**Avis délibéré en date du 28 février 2019
de la Mission régionale d'autorité environnementale d'Île-de-France
sur le projet de requalification de la friche des carrières de l'ouest
situé à Gagny (Seine-Saint-Denis)**

Synthèse de l'avis

Illustration 5: Schéma d'une carrière de gypse (à gauche) et stratigraphie de la carrière de l'ouest (à droite) - source : étude d'impact

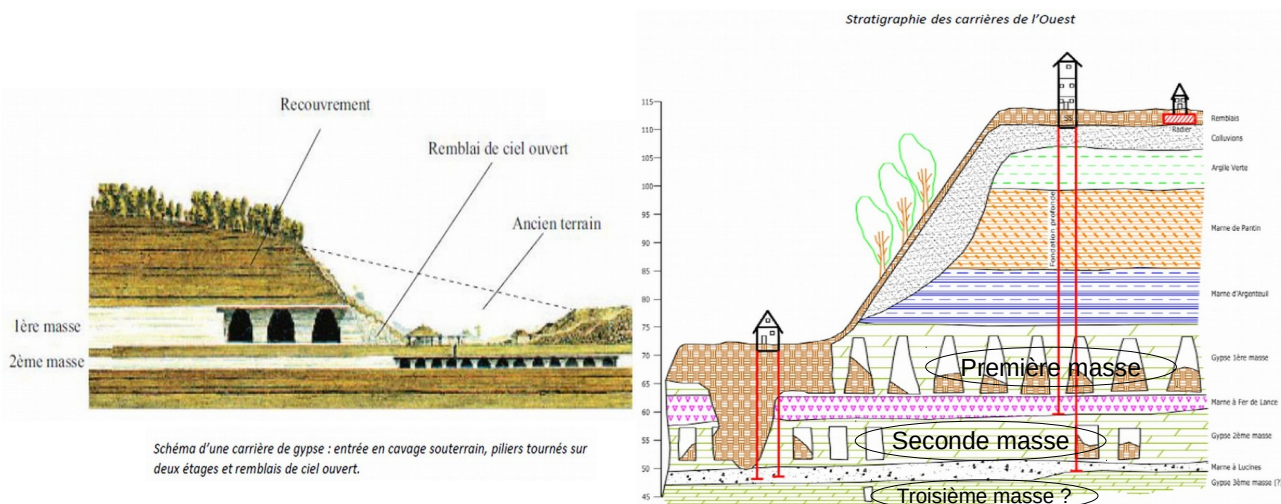
Ces carrières sont en mauvais état comme en attestent les nombreux fontis¹⁷, affaissements et effondrements de galeries (p. 11). Ces désordres sont notamment dus à l'infiltration des eaux pluviales qui entraîne la dissolution du gypse (p. 109).

Deux études de reconnaissance de sol, jointes au dossier, ont été réalisées en 2002 par forages sur certaines zones des exploitations de première¹⁸ et deuxième¹⁹ masses de gypse. Ces études ont été complétées en 2017 par une reconnaissance visuelle des carrières et un relevé de l'ensemble des galeries accessibles, effectuée par un géomètre.

La MRAe relève ainsi que la carrière est « découpée » en plusieurs zones numérotées (1.x pour les zones de la première masse, 2.x pour les zones de la seconde masse), certaines étant inaccessible car effondrées ou comblées. Le plan des carrières présenté dans l'étude d'impact (p. 27) est peu lisible. Une note technique de synthèse de l'état des différentes zones, datée de 2017, est également jointe au dossier. Ses annexes (plan des forages d'injection, plan des zones, note technique complète) ne sont pas fournies.

La MRAe recommande d'inclure dans l'étude d'impact un ou plusieurs plans des carrières faisant apparaître clairement l'emprise des exploitations de première et de seconde couche de gypse (appelée masse), les différentes zones numérotées, la localisation des principaux fontis et l'emplacement des sondages de reconnaissance.

Illustration 6: Continuités écologiques en contexte urbain sur la commune de Gagny (source : SRCE, cf. <http://refsrce.natureparif.fr/cartes?id=93032> ; annotations : DRIEE)

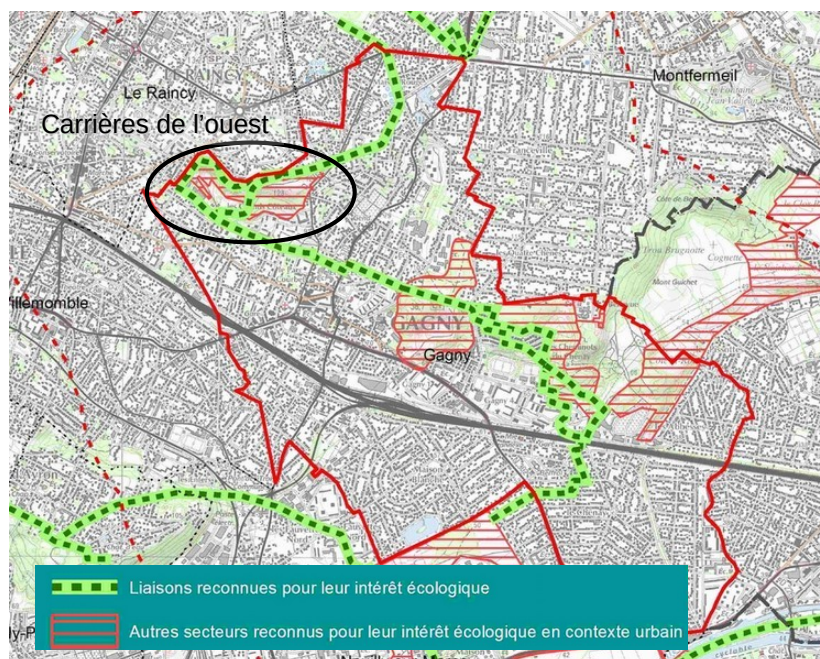
En ce qui concerne les continuités écologiques, il apparaît que les trois carrières de Gagny contribuent de façon majeure à la trame verte de la commune (p. 124). La zone d'étude est concernée par deux corridors écologiques non fonctionnels de la sous-trame arborée identifiés dans le schéma régional de cohérence écologique (SRCE) : le premier relie le site au parc de la Fosse Maussoin par le nord-ouest et le second correspond à l'aqueduc de la Dhuys. Une troisième liaison reconnue pour son intérêt écologique en contexte urbain le met en relation avec les deux autres anciennes carrières de Gagny (p. 148). La MRAe souligne que le SRCE identifie les carrières de l'ouest comme un secteur reconnu pour son intérêt écologique en milieu urbain, ce qui justifie d'être mentionné dans l'étude d'impact (cf. Illustration 6).

Illustration 10: Calendrier du projet (source : documents mis à disposition dans le cadre de la concertation préalable à la PIL)

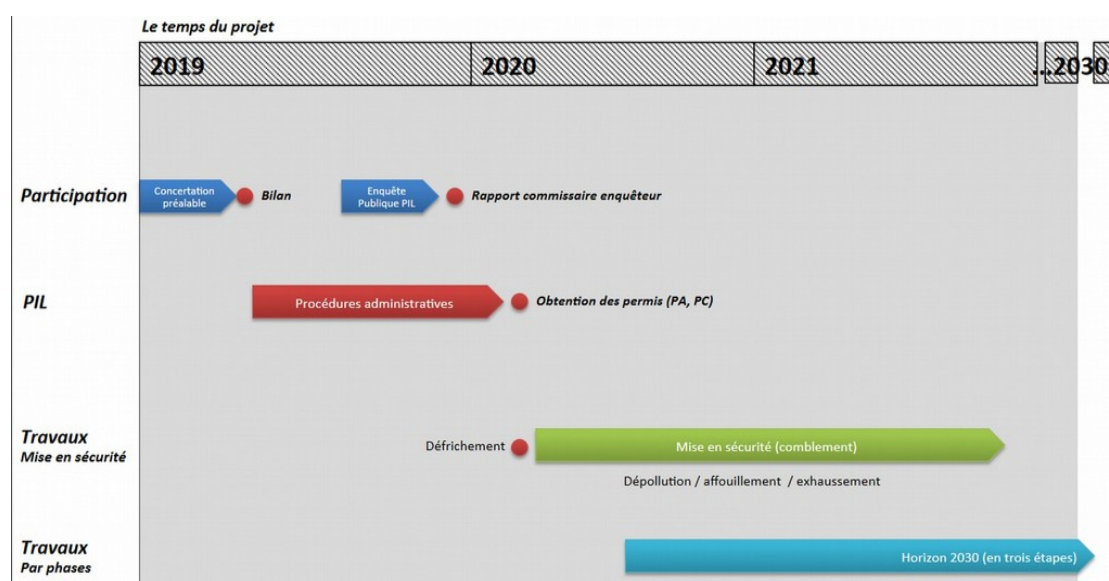
Le PLU en vigueur, approuvé le 26 septembre 2017, ne permet donc pas la réalisation de l'ensemble du projet. Le maître d'ouvrage indique qu'une procédure intégrée pour le logement (PIL) sera mise en œuvre afin de mettre à jour le PLU et d'adapter le PPR, afin de permettre la réalisation des phases suivantes du projet. Selon l'étude d'impact, ces deux documents seront modifiés d'ici à début 2020, soit avant que les travaux de comblement ne soient réalisés (cf. Illustration 10).

La MRAe souligne que la circulaire du 28 novembre 2011 relative au décret n°2011-765 du 28 juin 2011 concernant la procédure d'élaboration, de révision et de modification des plans de prévention des risques naturels prévisibles stipule que la révision d'un plan de prévention des risques naturels⁴¹ ne peut être approuvée qu'une fois les travaux de protection réalisés.
